OWO.272.9.2017

Dotyczy odpowiedzi na pytania do postępowania prowadzonego w trybie przetargu nieograniczonego na budowę Centrum Akceptacji i Aktywności Społecznej przy ul. Wyzwolenia 13 w Paterku (nr 36) OWO.272.9.2017

W uzupełnieniu pisma z dnia 19.06.2017r (opublikowanego 20.06.2017r) przedstawiamy następujące informacje dodatkowe, doprecyzowujące i uzupełniające niektóre odpowiedzi udzielone na pytania oferentów (pytania i odpowiedzi uzupełnione i doprecyzowane w stosunku do odpowiedzi z dnia 19.06.2017r naniesiono kolorem czerwonym):

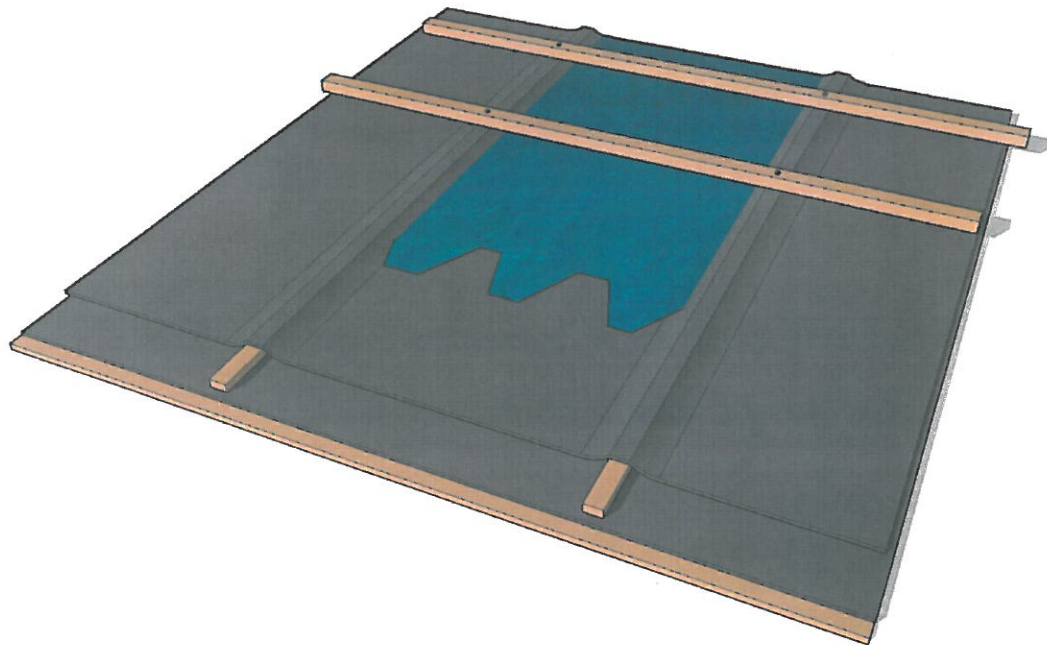
4. Zestawienie drewna dla więźby Poz. W1 i Poz. W2 jest niezgodne z rys. K11. Tym samym dokumentacja projektowa jest niejednoznaczna. Proszę o ujednoczenie dokumentacji projektowej.

4. Na rys. K11 są przedstawione wiązary W1 i W3, na rys. K17 jest przedstawiony wiązacz W2. Na rys. K10 są dokładnie wskazane miejsca występowania ww. wiązarów. Na rys. K15 jest przedstawiona rama R2 W załączeniu rysunki i zestawienie stali.
